Szczecin, 20.05.2020r.

Nr referencyjny: OZ-092/6/IP-9/2019

dotyczy: postępowania prowadzonego w trybie przetargu nieograniczonego na roboty budowlane o wartości przekraczającej kwoty określone w przepisach wydanych na podstawie art. 11 ust. 8 ustawy - Prawo zamówień publicznych, pod nazwą „Poprawa dostępu do portu w Szczecinie w rejonie Kanału Dębickiego”.

Na podstawie art. 38 ust. 2 ustawy z dnia 29.01.2004r. - Prawo zamówień publicznych (Dz. U. z 2019 r. poz. 1843) Zamawiający udziela następujących wyjaśnień:

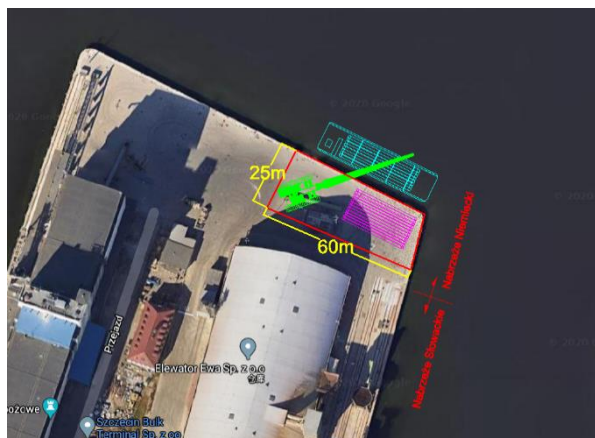
Zgodnie z głównym schematem Wykonawcy pokazanym na rysunku, pomocne i oszczędne będzie, jeśli Wykonawca będzie mógł skorzystać z 60-metrowej koi na granicy między Nabrzeżem Słowackim i Nabrzeżem Niemieckim.

Prosimy o wyjaśnienie, czy Wykonawca może korzystać z 60-metrowego miejsca postoju na granicy między Nabrzeżem Słowackim a Nabrzeżem Niemiecki, pod warunkiem że nie wpłynie to na codzienną pracę i eksploatację Nabrzeża Słowackiego.

Zamawiający potwierdza.
